①改善箇所説明図
(前照灯不灯)

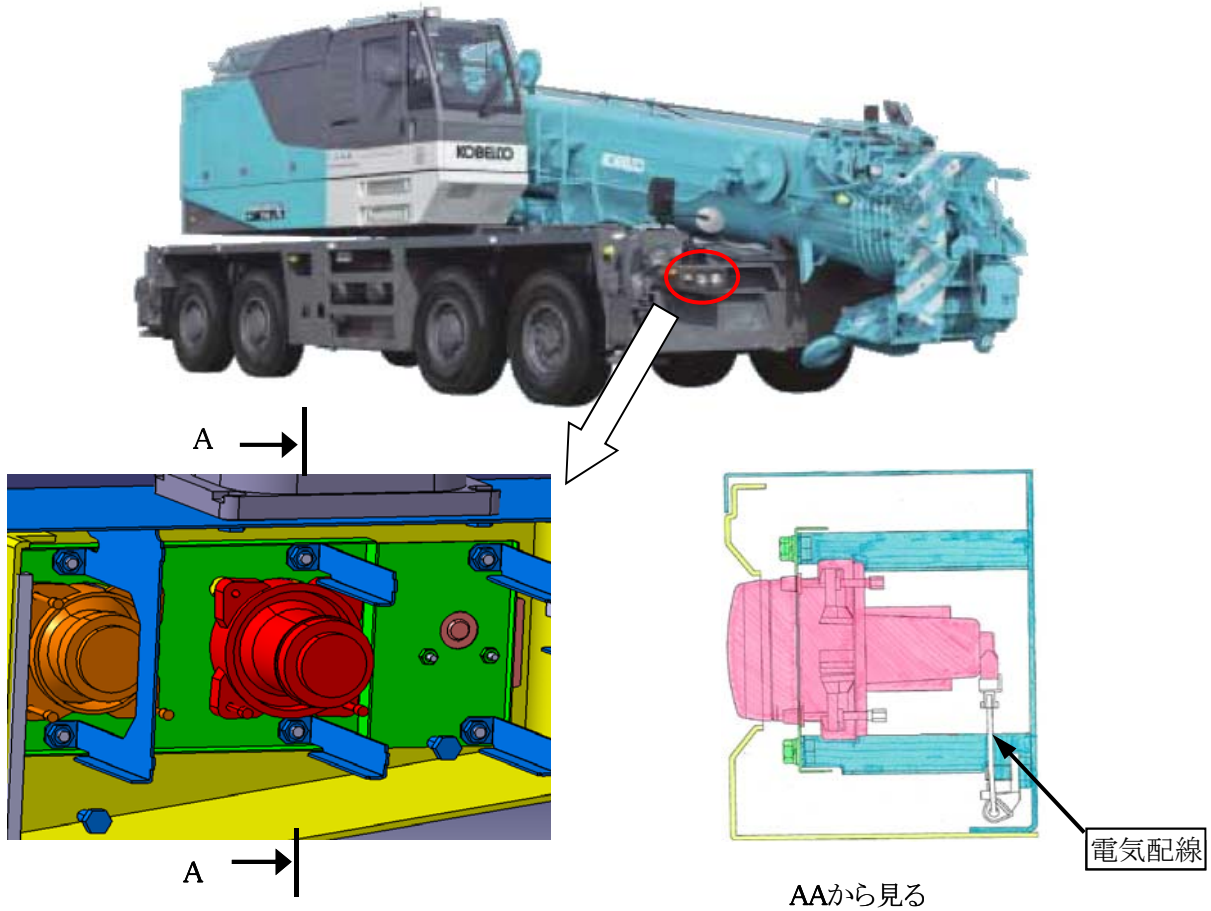
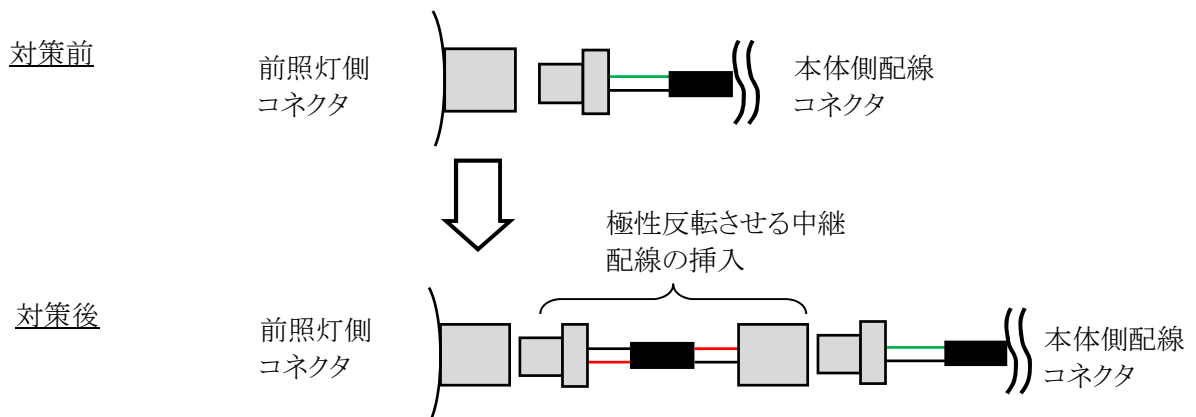
不具合の内容

前照灯の電気配線において、電源プラス側が前照灯のボディ側になっているため、前照灯ボディの塗装が剥がれて、車両本体と導通した場合に短絡が発生してヒューズが切れ、前照灯が点かなくなるおそれがある。

改善の内容

全車両、電気配線の極性を反転させる中継配線を入れる対策を行う。

識別: 電気配線の外観にて容易に識別が可能のため、特別な識別の追加は行わない。
